**AVIS RELATIF A LA PROTECTION
CONTRE LES EVENTUELS EFFETS NOCIFS ET NUISANCES
PROVOQUES PAR LES RAYONNEMENTS NON IONISANTS
GENERES PAR DES ANTENNES EMETTRICES STATIONNAIRES**

Commune : MONTIGNY-LE-TILLEUL - Exploitant : PROXIMUS

Référence exploitant : 71SGN_02

Rapport n° 1831 / 2023

Figure 1 : Vue en plan des lieux de séjour et des points de contrôle

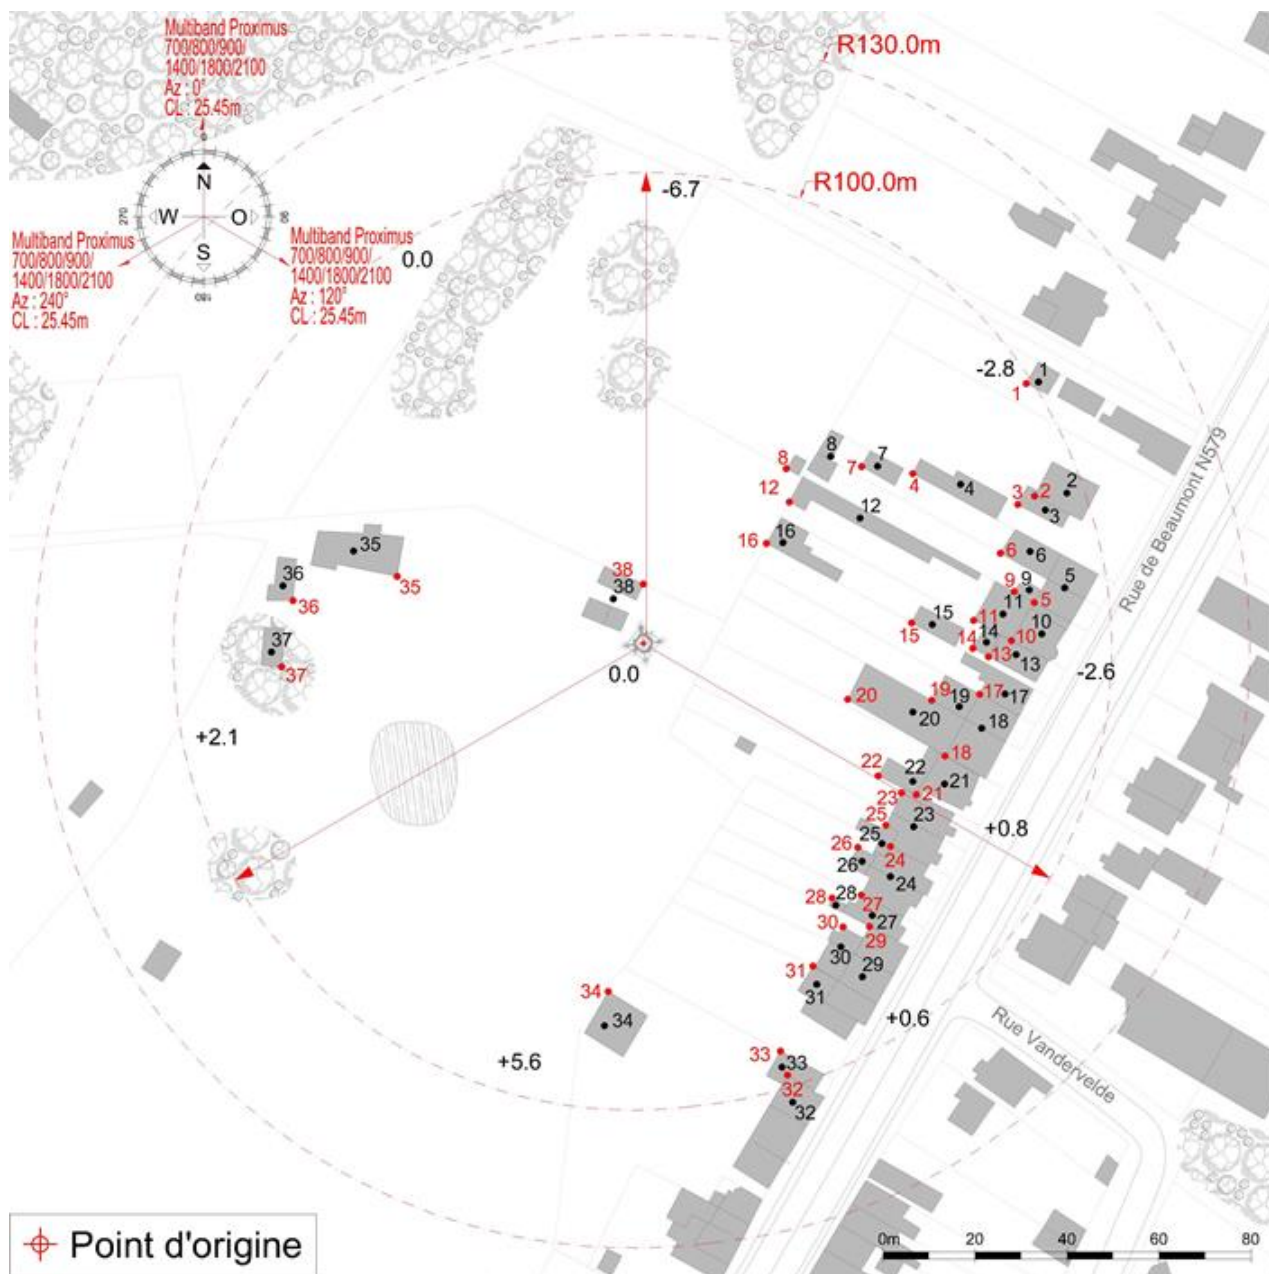
Les fréquences d'émission, la puissance rayonnée par chacune des antennes et leur gain permettent de déterminer le rayon de la zone à analyser. Tout dépassement de la limite par installation est exclu en dehors de cette zone. Le tableau 2 reprend les 35 LS² pour lesquels l'indice d'exposition est le plus élevé. Les différentes colonnes indiquent :

- le numéro du point de contrôle repris sur un des plans de la figure 1;
- le numéro du LS dans lequel se trouve le point de contrôle de la 1^{ère} colonne ;
- l'atténuation d'obstacle prise en compte pour le calcul de l'indice d'exposition dans le LS ;
- le résultat du calcul de l'indice d'exposition.

En ce qui concerne les antennes de l'installation mentionnées dans le tableau 1, la distance maximale à laquelle la limite pourrait être atteinte, à l'extérieur, est égale à 74,7 m. S'il n'y a pas de LS à une distance inférieure, les antennes respectent forcément la limite d'immission.

Dans le cas des LS situés à l'intérieur des bâtiments, une atténuation d'obstacle est prise en compte et il en résulte que la distance maximale à laquelle la limite pourrait être atteinte se réduit à 52,9 m.

Les résultats de l'évaluation décrite au paragraphe 4 indiquent que les antennes émettrices stationnaires de l'installation faisant l'objet du présent avis ne produisent pas, dans un lieu de séjour, un rayonnement électromagnétique maximum supérieur aux limites fixées à l'article 4 du décret.

Figure 2 : Vue en plan des installations d'antennes dans un rayon de 300 mètres autour de l'installation faisant l'objet de la demande d'avis

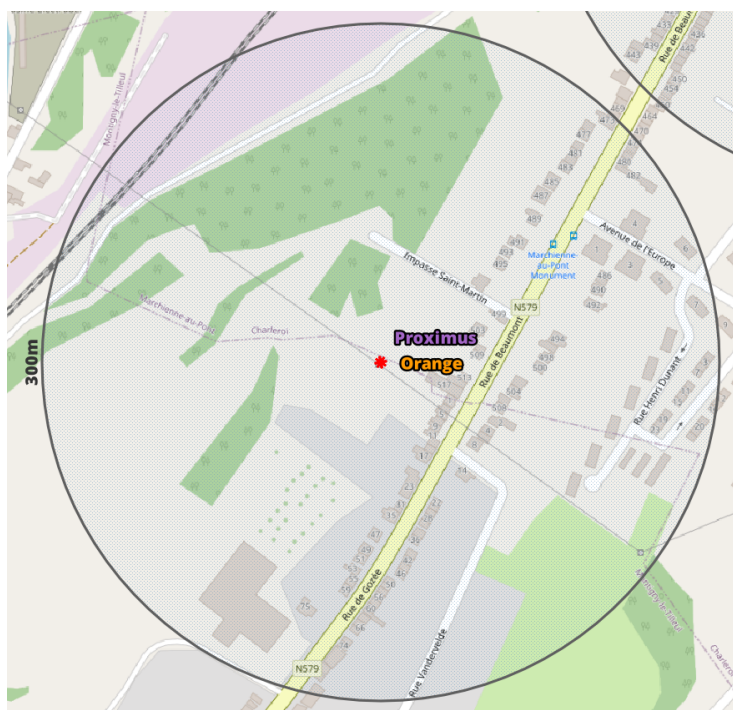
Le plan en projection verticale de la figure 2 indique la localisation des antennes actives éventuelles visées par le décret et situées dans un rayon de 300 mètres autour de l'installation référencée dans le paragraphe 2. Les données de localisation de ces antennes et les avis correspondant sont accessibles via le cadastre en ligne des antennes émettrices stationnaires⁶.

Compte tenu du nombre d'installations localisées dans la figure 2, il apparaît que l'intensité du rayonnement électromagnétique généré, dans les lieux de séjour situés à proximité de l'installation référencée dans le paragraphe 2, par l'ensemble des antennes émettrices stationnaires de l'ensemble des exploitants du même site d'antennes émettrices stationnaires respecte la limite fixée à l'article 4, § 2 du décret.
